ALCALDÍA MAYOR DE BOGOTÁ D.C. Fondo Prevención y Atención Emergencias	CONCEPTO TÉCNICO SOBRE NECESIDAD DE ESTUDIOS DETALLADOS DE AMENAZA Y RIESGO POR FENOMENOS DE REMOCIÓN EN MASA DENTRO DEL TRÁMITE DE LICENCIA URBANÍSTICA	Código:	GPR-FT-10
		Versión:	04
		Fecha de revisión:	21/06/2011

1.1 CONCEPTO TÉCNICO No. CT:	CT-6716
1.2 ÁREA:	Técnica y de Gestión
1.3 COORDINACIÓN:	Investigación y Desarrollo
1.4 REFERENCIA CRUZADA RADICADO FOPAE:	2012ER17299
1.5 RESPUESTA OFICIAL No.	RO-60614

2.1 SOLICITANTE:	CURADURÍA URBANA No. 4
2.2 PROYECTO:	Multifamiliar Castellanos
2.3 LOCALIDAD:	18. Rafael Uribe Uribe
2.4 UPZ:	55. Diana Turbay
2.5 BARRIO O SECTOR CATASTRAL:	Palermo Sur
2.6 DIRECCIÓN:	Carrera 1A Este No 49C-32 Sur
2.7 CHIP:	AAA0025OXAF
2.8 MANZANA CATASTRAL:	21
2.9 PREDIO CATASTRAL:	04
2.10 ÁREA (Ha):	0.0072 (*)
2.11 FECHA DE VISITA:	Octubre 3 de 2012
FECHA DE EMISIÓN CT:	Diciembre 11 de 2012

Figura 1. Localización general del proyecto ubicado en la Carrera 1A Este No 49C-32 Sur en el Plano Normativo de Amenaza por Remoción en Masa del POT (Decreto 190 de 2004), el cual se encuentra en amenaza MEDIA

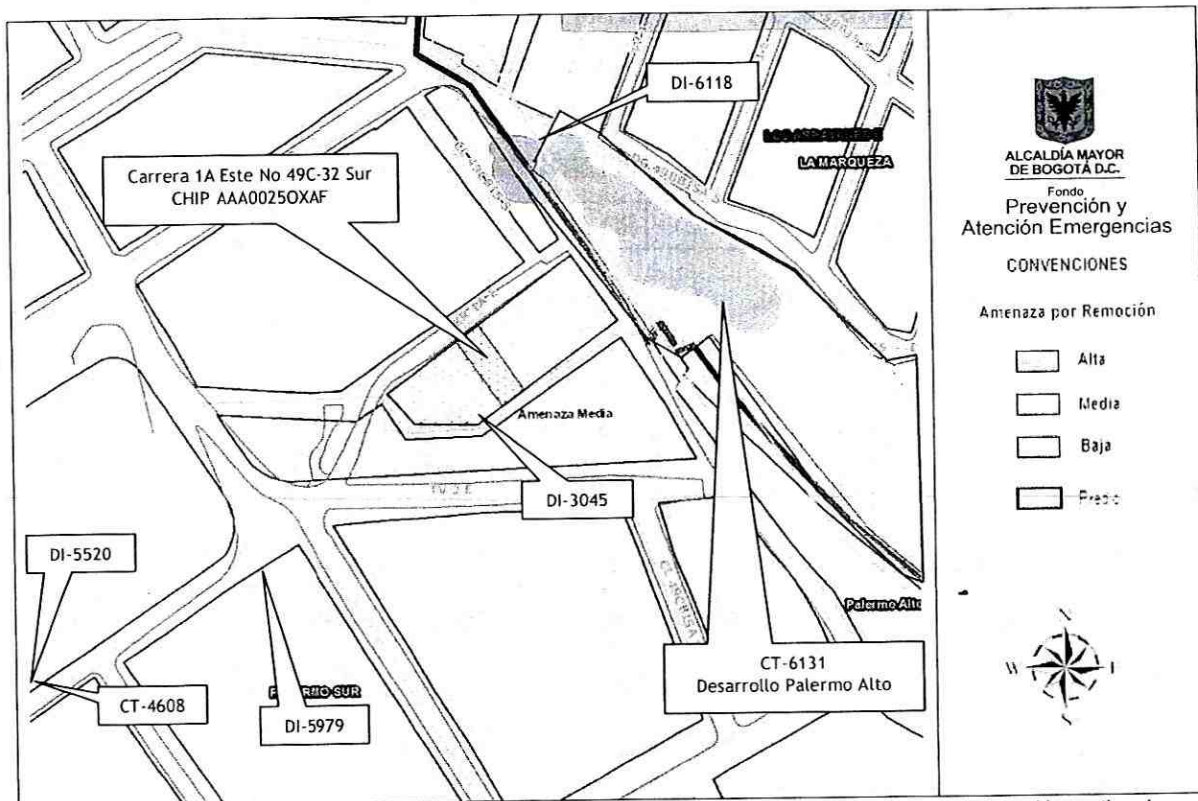
Rafael Uribe Uribe, se encuentra en una zona de AMENAZA MEDIA por procesos de remoción en masa (Figura 1).
